増設多核種除去設備 前処理設備改造に伴う 実施計画の変更に関する補足説明資料

2021年10月13日

東京電力ホールディングス株式会社

3. 前処理設備改造の概要（比較）

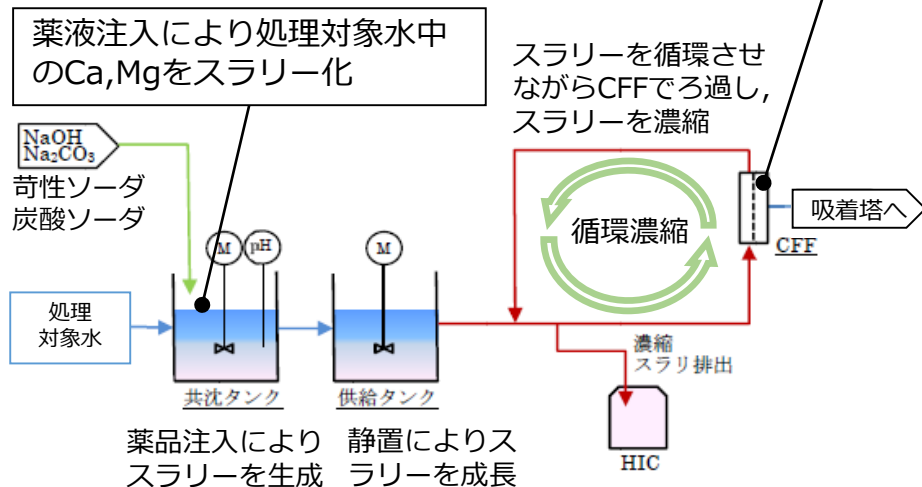
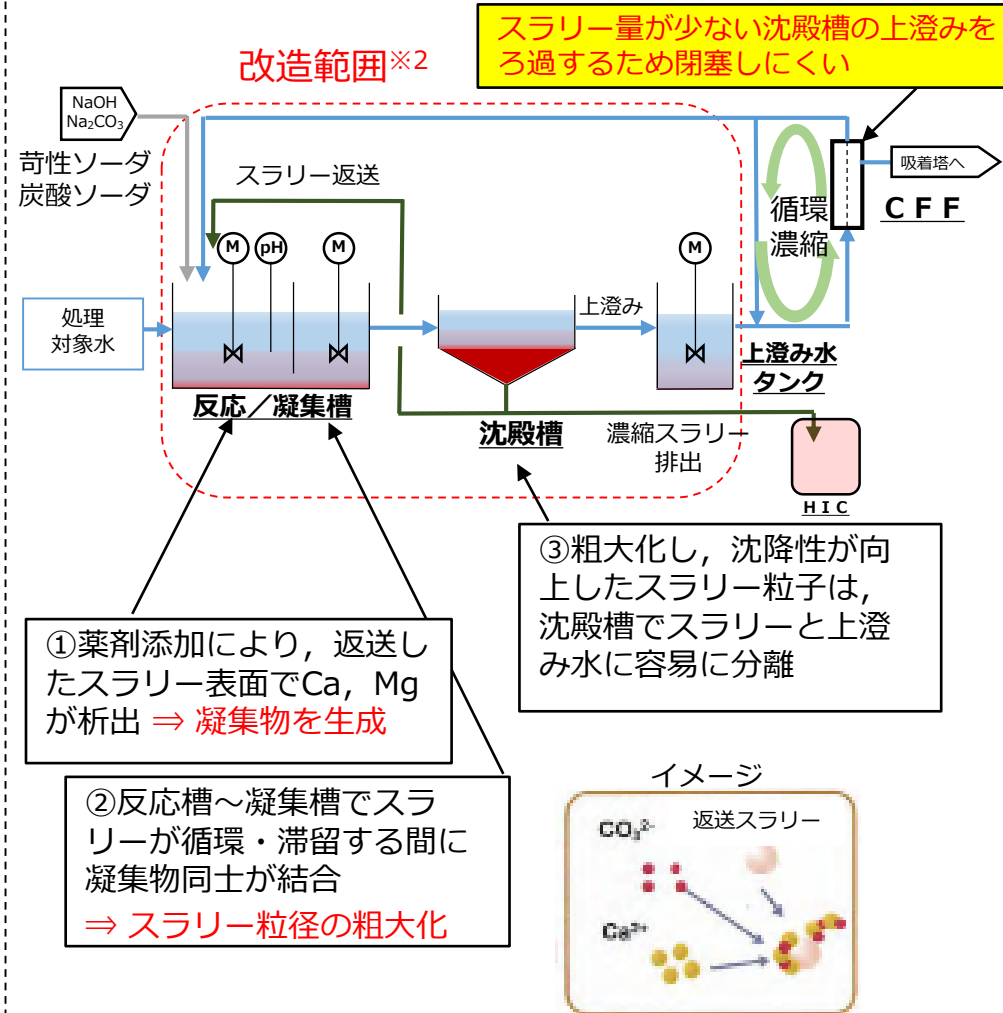
- ・ CFFではスラリーを含む水をろ過し、ろ過された水は後段の吸着塔へ、残ったスラリーは循環濃縮し、高性能容器（HIC）に排出
⇒処理対象水中のCa, Mg濃度低下により微粒子状のスラリーがCFFを詰まらせる要因（閉塞しやすい）※1

※1：RO濃縮塩水の全量処理が完了した2015年5月以降、処理対象水中のCa/Mg濃度が低下しており、スラリー粒径が運転開始当初より小さいため閉塞しやすい

変更後（スラリー返送式）

※2：改造前の共沈タンク、供給タンク及び移送配管は撤去せず、改造前の処理プロセスでも処理可能な構成とする。
